Conditie en effecten van openstelling noodingang Sportpark en aanleg van een fietspad achterlangs Sloterweg tussen 1135/1147 en hoofdingang.
N.B. Zie ook bijgaande kaart

-Noord-westzijde Sportpark Sloten

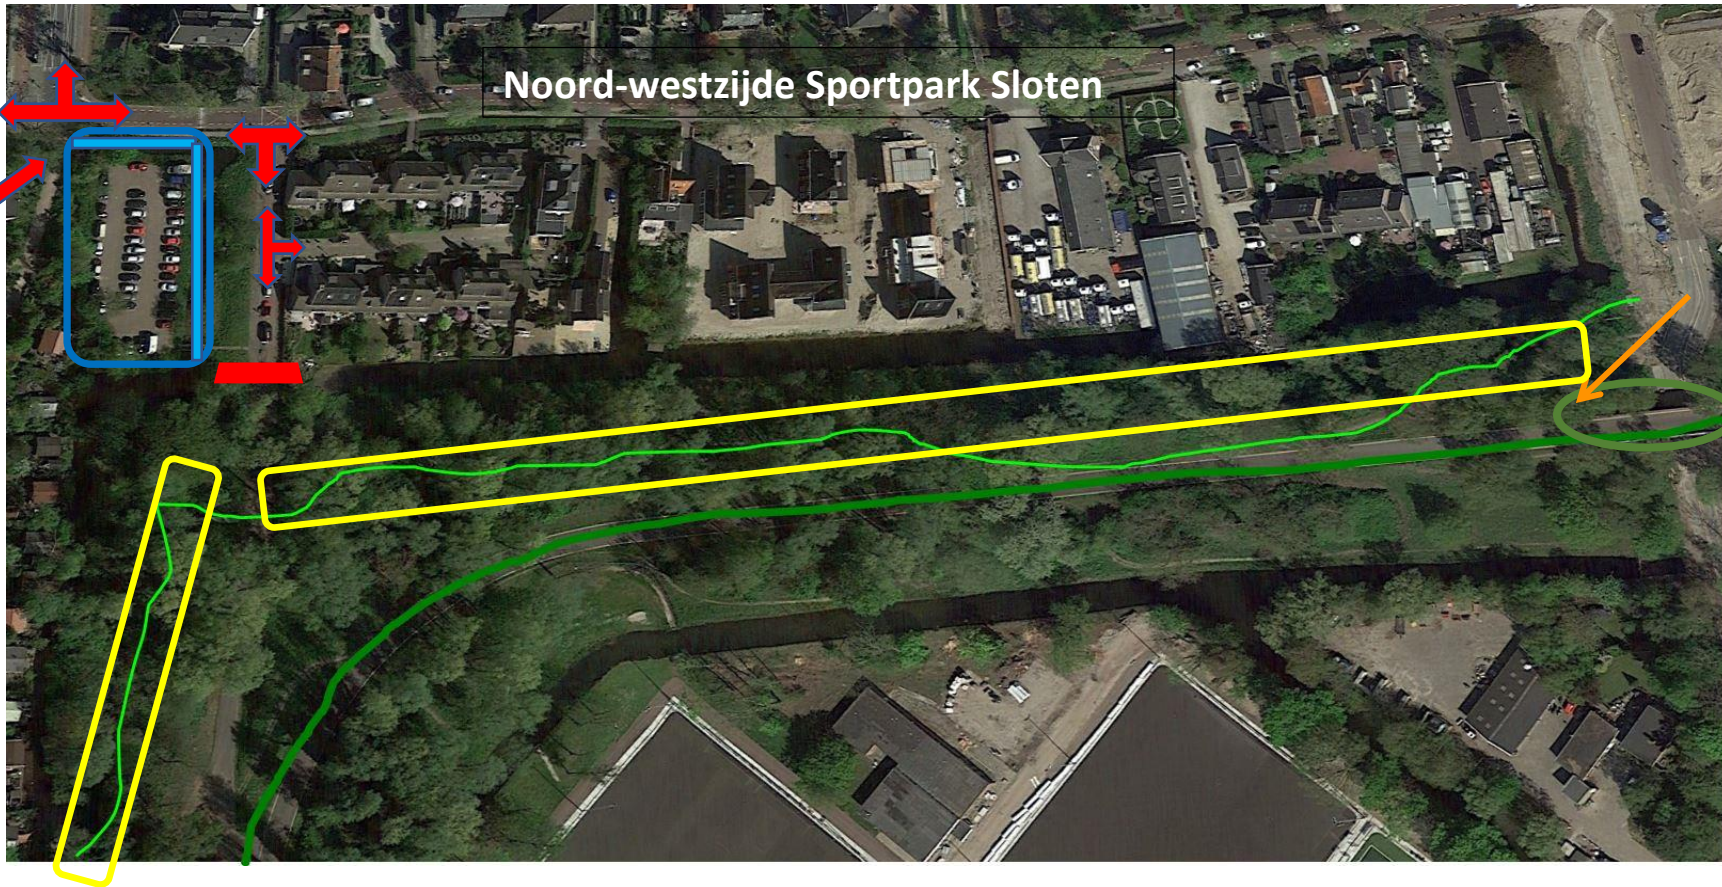
- De aanleg van het fietspad zou aan de buitenkant van het circuit moeten worden aangelegd. Daar loopt echter al een mountainbike parcours van ASC Olympia.

- Dit parcours zou moeten verdwijnen, bomen zouden moeten worden gerooid en het terrein zou moeten worden geëgaliseerd.
- Gezien de stromen groepen fietsers die op verschillende tijden gebruik maken van de sportaccommodaties, zou een fietspad ingericht moeten zijn voor 2 rijrichtingen; de CROW-richtlijn is in dit geval minimaal 3,5 meter. Over de minimaal benodigde afstand van ca. 350 meter betekent dat tenminste een aanslag van 1225 m² op de ecologische structuur.

- Er zou een oplossing gevonden moeten worden voor het overbruggen van het tamelijk steile talud bij het viaduct nabij de hoofdingang.
- Er wordt grove inbreuk gemaakt op de Hoofdgroenstructuur die het Sportpark is, met doorsnijding van de officiële ecologische structuur en verstoring van deels zeldzame fauna (zoals bij voorbeeld bosuilen, bonte spechten en ijsvogels maar ook verschillende watervogels én - de processierups bestrijdende – vleermuis).

Gevaarlijk kruispunt
Ditlaar - Sloterweg

Twee gevaarlijke kruispunten
bij en op de zijtak van de
Sloterweg, toegang tot
Sloterweg 1137 - 1147

Parkeerplaats Eigen Hof, Kerk
en bezoekers Sloterweg. Ook
plek voor dealers

Toegangshek gesloten
i.v.m. sociale veiligheid

Mountainbike parcours over
geaccidenteerd pad AFC Olympia

Talud bij viaduct
